工程指示 / 要求簡箋(E.I.)

工程指示編號：EI / 0334 / 19

工程名稱：觀塘裕民坊

工程項目：幕牆 趟門大貨(T1,3,5) (7F, 9-26F, 28-52F)(標準層)

名稱	鋁角加工圖	制圖	利春媚	2019.03.13	修改		
材料	28*20*3鋁角	復核	謝永林	2019.03.20	日期		
顏色	EC-DG-S332054	批准			圖號	SD-AL106R

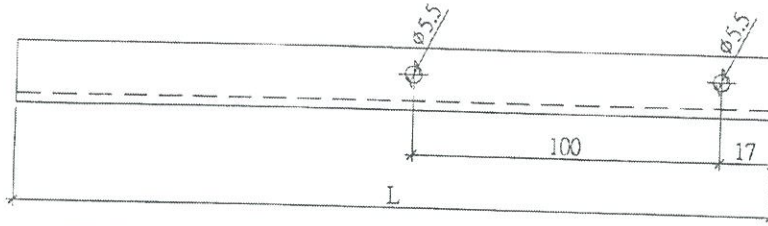
E 版: 趟門防盜角及防墮角修改

- 1) 改用 25x20x3mm 鋁角，方便安裝 (已做 28x29x3mm 的不用改)
- 2) 因鋁料未到廠，現有鋁料先做廠用部份，地盤用部份待有料回廠再開始做
- 3) 為不阻出貨，未有料回廠前趟門框照出貨
- 4) 因應安裝防盜角及防墮角，請廠把底轆調至最低
- 5) 其他細節請按前版做 謝謝！
